DĖL PIRKIMO DOKUMENTŲ PAAIŠKINIMO IR PATIKSLINIMO_7

Akcinė bendrovė „Via Lietuva“ (toliau – perkančioji organizacija) vykdo viešojo pirkimo „Magistralinio kelio A1 Vilnius–Kaunas–Klaipėda ruožo nuo 36,6 iki 36,9km rekonstravimas, įrengiant triukšmo užtvarą“ (Pirkimo ID 6381096), atliekamo atviro konkurso būdu, procedūras ir, atsakydama į tiekėjų klausimus*, teikia pirkimo dokumentų paaiškinimus/patikslinimus.

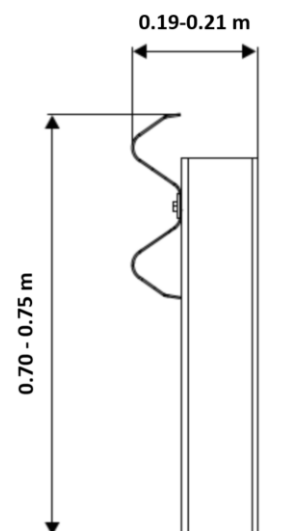
Pirkimo dokumentacijoje pateiktoje techninio darbo projekto statinio konstrukcijų techninių specifikacijų TS-20 punkte 14.2.1 “Apsauginiai atitvarai” nurodyta:

„Atitvarų konstrukcija turi užtikrinti šaltiličiu besinaudojančių pėsčiųjų (dviratininkų) saugumą, žemiau pateikiami galimi įrengimo variantai:

Kadangi triukšmo užtvaros įrengimo ruože nėra šaltiličio bei nenumatomas pėsčiųjų (dviratininkų) eismas, prašome patvirtinti, jog tiekėjas neturi įsivertinti saugių pėsčiųjų eismui atitvarų įrengimo (su paaukštinimais, papildomomis apsauginėmis juostomis ir panašiai).

Prašome pateikti naujai rengiamų 64 m atitvarų kelyje aktualų Nr.107 skersinį brėžinį.

Patvirtiname, kad tiekėjas neturi įsivertinti šaltiličiu besinaudojančių pėsčiųjų eismui skirtų atitvarų įrengimo (su paaukštinimais, papildomomis apsauginėmis juostomis ir panašiai), tačiau parinkti atitvarai turi atitikti likusius techninėse specifikacijose nurodytus reikalavimus, kitus galiojančius normatyvinius dokumentus.

Pateikiamas vienas iš galimų atitvarų skersinis profilis:
